Gesamtsanierung Strassenraum Brunnhof – Fischermätteli, Bern
(„Glaisersatz“, Umorganisation Strassenraum, Neubau Haltestellen)

EINSPRACHE

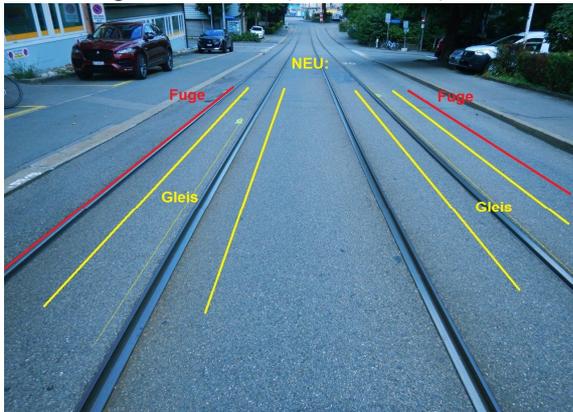
“Eine Strasse mit Tramschienen birgt für den Veloverkehr generell ein gewisses Gefahrenpotenzial, dies besonders in beengten Strassenabschnitten wie dem unteren Teil der Brunnmattstrasse zwischen Schwarztorstrasse und Cäcilienplatz. Diese Nachteile könnten mit einer Buslösung teilweise eliminiert werden, zudem wären gewisse zusätzliche Verbesserungen möglich.“ (Seite 36)

6A) Veloumfahrung, z.B. Kap-Überfahrt an Haltestelle Munzinger

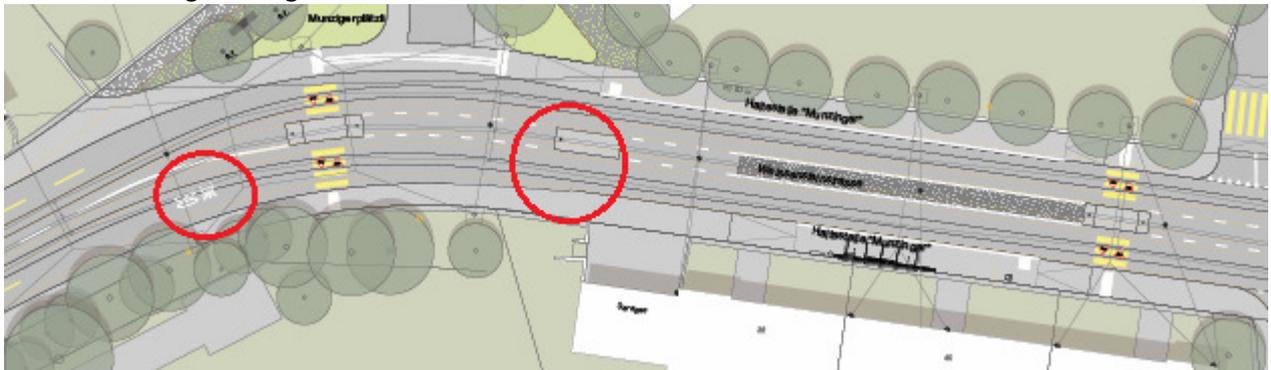
In diesem Fall ist eine Haltestellenumfahrung hier essentiell. Dabei benötigt man hier keinen zusätzlichen Platz: Eine **Kap-Überfahrt** ist hier wirklich die naheliegendste und einfachste Lösung. Bei dieser **reinen Aussteige**-Haltestelle Richtung Endstation wäre die Einrichtung konfliktfrei möglich, da es keine wartenden Passagiere hat, und mit einem Lichtsignal die Velo-Durchfahrt bei Tramankunft unterbunden werden kann. Was auf der Seftigenstrasse möglich wird, und durch Kanton und Gemeinde Köniz unterstützt wurde, muss erst recht in der Velostadt Bern und in dieser einfachen und klaren Situation möglich sein.

Sogar für eine Umfahrung via das Schul-Areal hätte es Platz, auch ohne die Bäume zu gefährden.

Das gleiche gilt für die Gegenrichtung: Das Vorland der Liegenschaft an der Haltestelle ist nicht besonders wertvoll und bietet genug Raum für eine Velo-Umfahrung, falls hier eine Kap-Überfahrt wegen der Einsteigehaltestelle als weniger geeignet angesehen wird.

6B) Engnis in Kurve stadteinwärts vor Haltestelle Munzinger

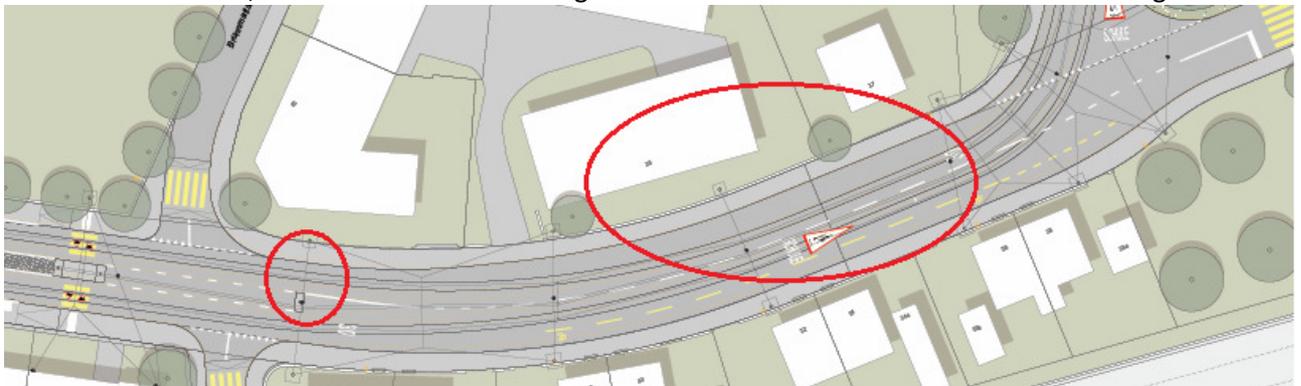
In der Zufahrt auf die Haltestelle in der geplanten Form stadteinwärts wird es gemäss Projekt im Fahrverlauf langsam enger:

Die Schienen ziehen langsam nach rechts an den geplanten Perron.

Die beiden vorgelagerten Inseln (1x Fussgänger, 1x Gestaltung) drücken auch den Autoverkehr stark nach rechts. Dies wird zu zahlreichen Abdrängsituationen von Velos durch den Autoverkehr führen.

Da herrscht hohes Konfliktpotential, welches heute kaum vorhanden ist.

Hier muss der Radstreifen viel weiter durchgezogen statt auf so enorm langer Strecke unterbrochen werden. Das Tram darf ja einen Velofahrer, der vor dem Tram ins Engnis einfährt, ohnehin nicht abdrängen und nicht überholen, auch ohne Radstreifen nicht. Deshalb muss einerseits der Radstreifen durchmarkiert werden, zudem muss zumindest mit einem roten Band der Kurvenbereich kenntlich gemacht werden.
